Ekspertyza przewodów kominowych w budynku

w Golińsk 30

OPINIA

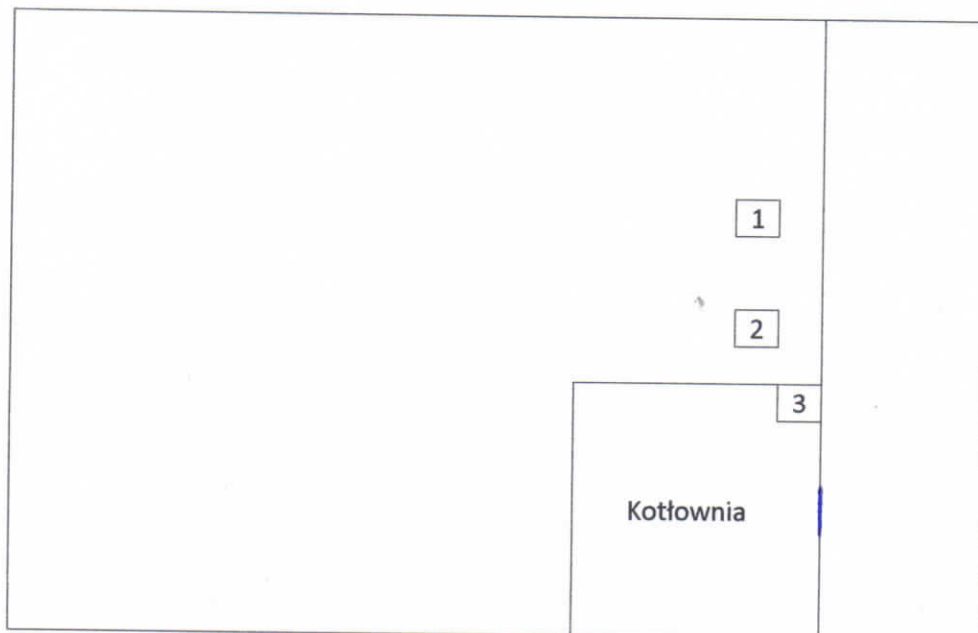
przewody kominowe nr 1,2 - 14 x 14

przewód kominowy nr 3 - 40 x 40

Szkic orientacyjny przewodów kominowych:

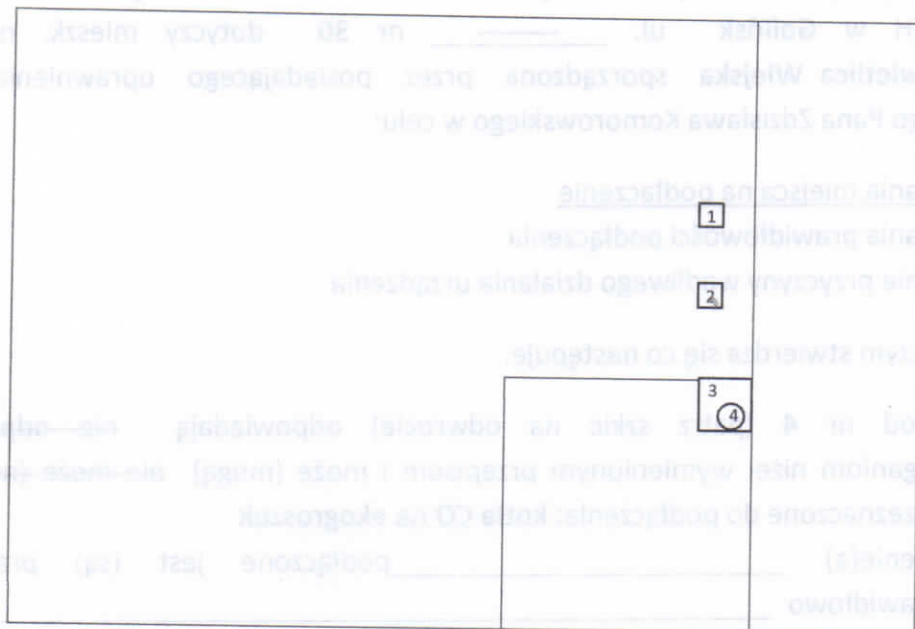
1. Przewód nr 4 (patrz szkic na odwrocie) odpowiadają ~~nie odpowiadają~~ wymaganiom niżej wymienionym przepisom i może (mogą) ~~nie może (nie mogą)~~ być przeznaczone do podłączenia: **kotła CO na ekogroszek**
2. Urządzenie(a) _____ podłączone jest (są) prawidłowo
nie prawidłowo _____
3. Urządzenie(a) _____ działa(ją) wadliwie z przyczyny _____

Celem osiągnięcia prawidłowego funkcjonowania urządzeń należy : **Zamontować wkład z blachy żaroodpornej w przewodzie kominowym i wyprowadzić ponad dach. Wolną przestrzeń komina wykorzystać na wentylację. Wentylacja kuchni wg projektu.**

1. Przewód nr 1 - 14 x 14 - podłączyć wentylację sanitariatów
2. Przewód nr 2 - 14 x 14 - podłączyć wentylację sanitariatów
3. Przewód nr 3 - 40 x 40 - podłączyć wentylację kotłowni
4. Przewód nr 4 - $\emptyset 200$ - spaliny z kotła wyprowadzić ponad dach
